INDEX / ART DER ÜBERARBEITUNG	DATUM / GEZEICHNET
Auftraggeber : Stadt Schopfheim Hauptstraße 29-31, 79650 Schopfheim Telefon 07622 396-101, Fax #Auftraggeber:in Fax, Email d.harscher@schopfheim.de	
SHM_Hülschematthalle - Umbau und Sanierung Schopfheim - Eichen	
Baustelleneinrichtungsplan	M = 1 : 100
Ausschreibungspläne	100-00

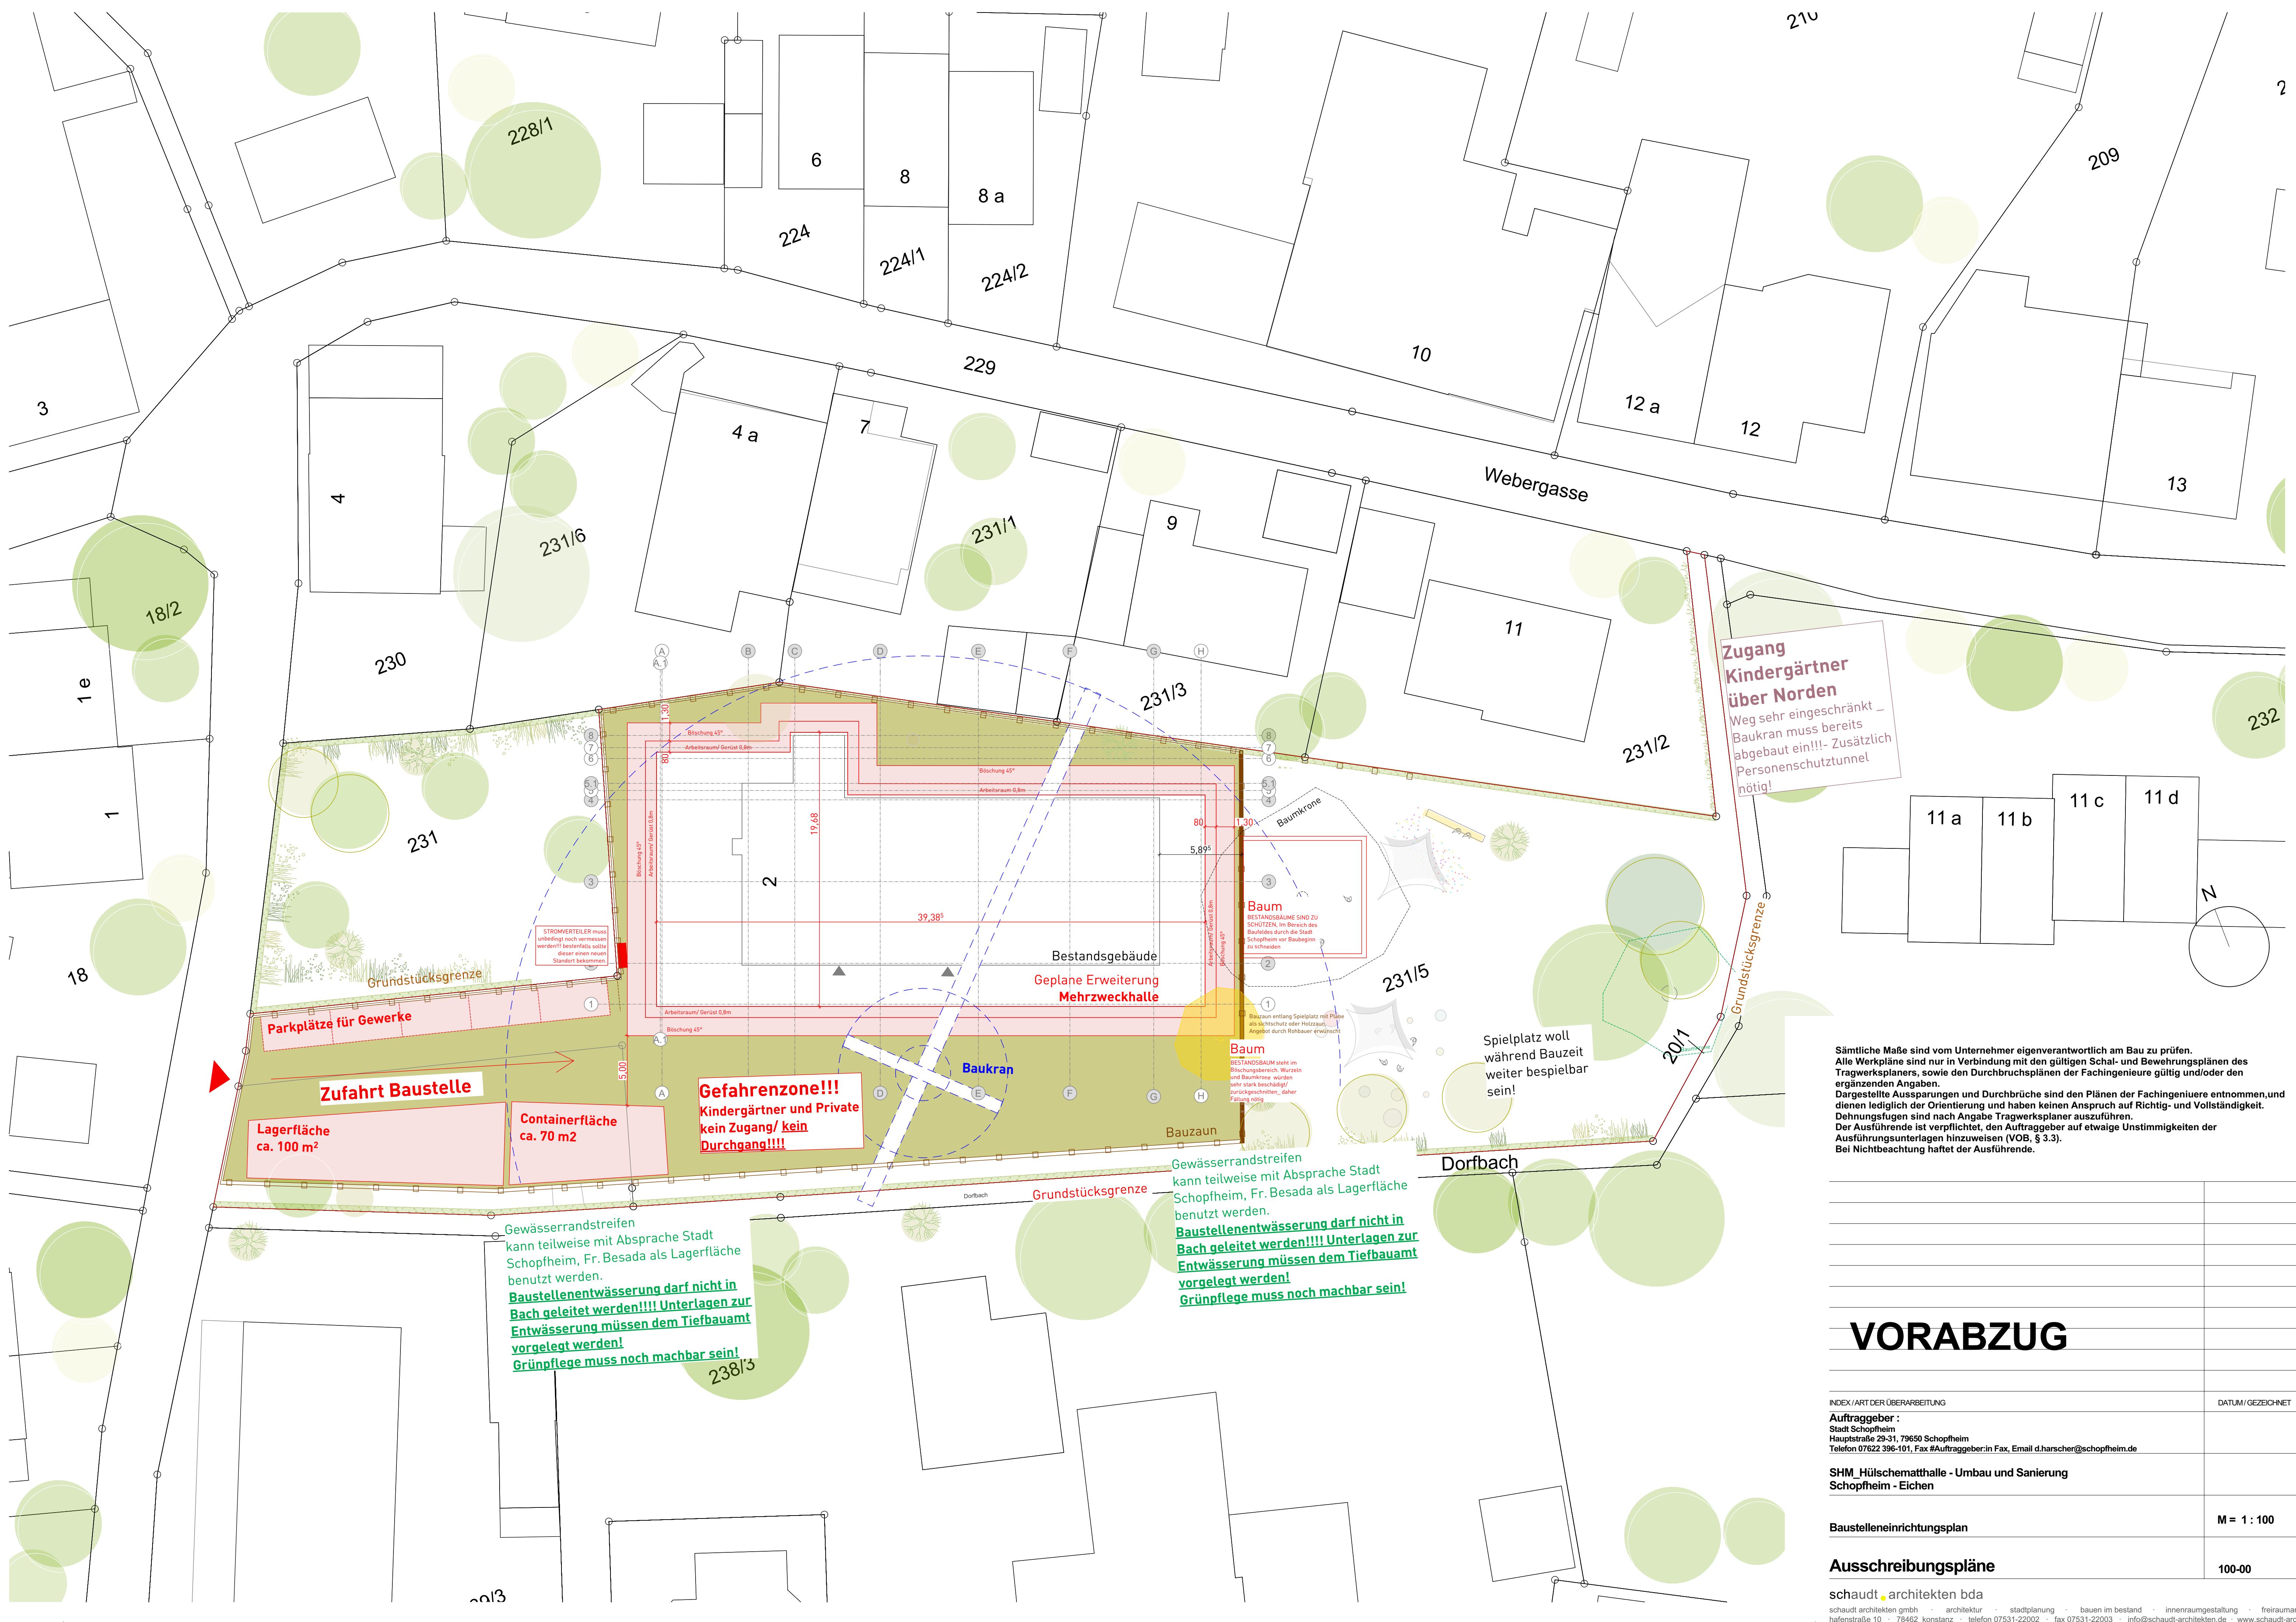
Zugang Kindergärtner über Norden
Weg sehr eingeschränkt - Baukran muss bereits abgebaut sein!!! - Zusätzlich Personenschutz-tunnel nötig!

STROMVERTEILER muss unbedingt noch vermessen werden!!! Besondere sollte dieser einen neuen Standort bekommen.

Baum
BESTANDSBÄUME SIND ZU SCHÜTZEN. Im Bereich des Baufeldes durch die Stadt Schopfheim vor Baubeginn zu schneiden.

Baum
BESTANDSBÄUME sind im Bereich des Baufeldes durch die Stadt Schopfheim vor Baubeginn zu schneiden.

Gewässerrandstreifen kann teilweise mit Absprache Stadt Schopfheim, Fr. Besada als Lagerfläche benutzt werden.
Baustellenentwässerung darf nicht in Bach geleitet werden!!!! Unterlagen zur Entwässerung müssen dem Tiefbauamt vorgelegt werden!
Grünpflege muss noch machbar sein!

Spielplatz woll während Bauzeit weiter beispielbar sein!
